MEMORIA

2. OBJETO DEL PROYECTO MODIFICADO Nº 2

- INTEGRACIÓN CON EL PROYECTO DE RENOVACIÓN DE LA ESTACIÓN DE GALTZARABORDA
- MODIFICACIÓN DE VENTILACIÓN DE EMERGENCIA DE LORETE
- MODIFICACIÓN DE MUROS EN REGARA DE MOLINAO
- MODIFICACIÓN DE LA CONEXIÓN FERROVIARIA EN GALTZARABORDA Y DEFINICIÓN DE CARA A LA EJECUCIÓN FUTURA DE LA VARIANTE DE ERRETERIA
- MODIFICACIÓN DE SALIDA DE EMERGENCIA EN LA ESTACIÓN DE PASAIA
- ACTUALIZACIÓN DE MEDICIÓN

3.4. MODIFICACIÓN DE LA CONEXIÓN FERROVIARIA EN GALTZARABORDA Y DEFINICIÓN DE CARA A LA EJECUCIÓN FUTURA DE LA VARIANTE DE ERRENTERÍA

Muro forro y apoyo de cubierta

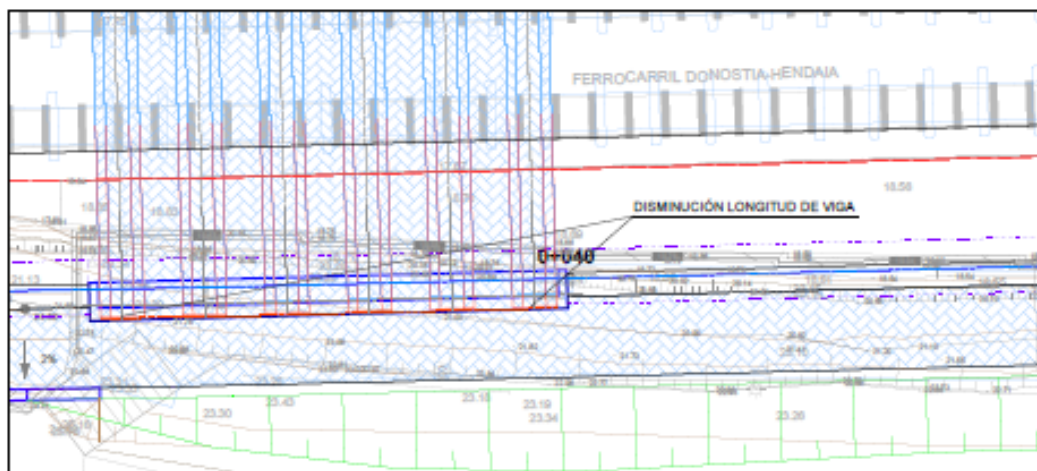
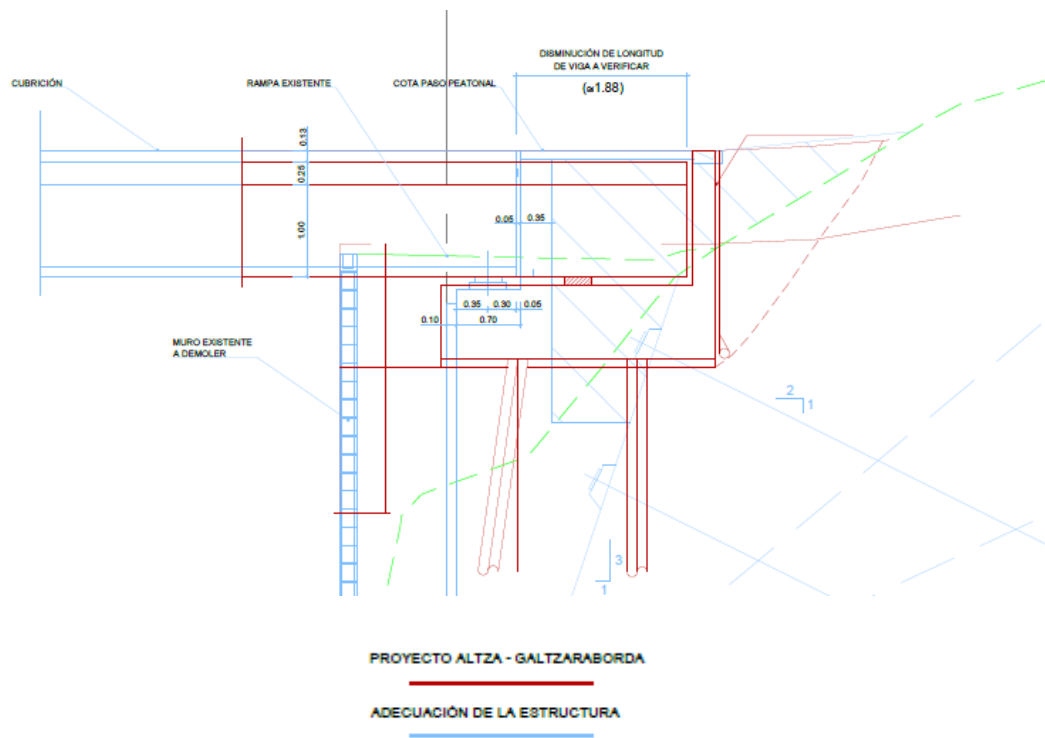
En el proyecto de rehabilitación y modernización de la estación de Galtzaraborda se quiere actuar sobre el andén sur y el muro de bloques que forma el paramento de la estación y que sirve para sujetar una zona de acera y que separa el talud de roca natural de la estación. El objeto de la actuación consiste en el retranqueo del muro para ganar anchura en el andén y aprovechar para sanear el sostenimiento del talud de roca que se encuentra en su zona posterior.

Estas unidades de obra colisionan con las actuaciones del desdoblamiento del tramo: Altza-Galtzaraborda, como: El Estribo 2 de la cubrición sobre las vías existentes y la rampa de acceso a la misma. Este estribo está diseñado como un cargadero para apoyo de las vigas de la cubrición, que se cimenta con micropilotes sobre la roca. Ahora se pretende que el futuro muro de hormigón armado que se realice como cerramiento de la estación y por consiguiente que delimite la ampliación del andén, sirva de apoyo a las vigas de la futura cobertura sobre la plataforma ferroviaria y también sirva para apoyo de la futura reposición del paseo de acceso a dicha cubrición.

El muro previsto para la rehabilitación de la estación es un muro de hormigón armado, cuyo trasdós se apoya parcialmente en el talud existente.

El talud existente, actualmente está gunitado y anclado de forma sistemática, en la rehabilitación se diseña un refuerzo mediante tres hileras de anclajes permanentes. El hueco entre el alzado del muro y el talud actual se rellena de hormigón en el sector inferior.

Se incluye el muro previsto como apoyo de las vigas de la cubrición, así como el saneo y refuerzo de dicha zona del talud de roca en el proyecto de renovación.

PLANTA DETALLE
E(A1): 1/100
E(A3): 1/200

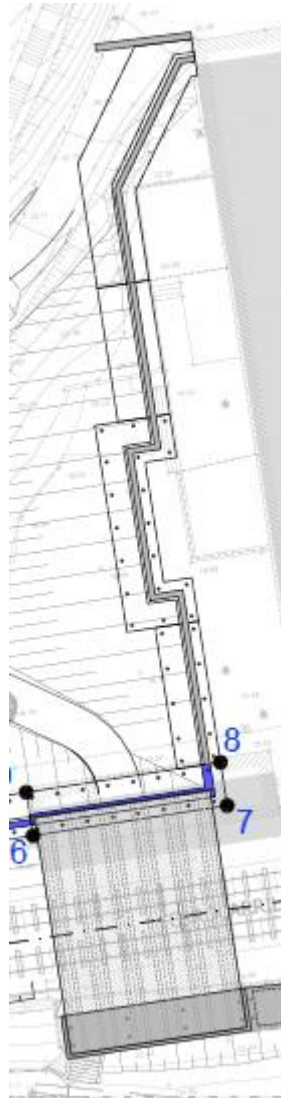
La cubrición prevista en proyecto se ha visto reducida en 1,00 metro, ya que se han tenido que ubicar las escaleras de acceso a la cubrición y que servirán para ampliar las salidas de emergencia del polideportivo de Galtzaraborda.

Cubrición de Proyecto

Cubrición modificada en M2
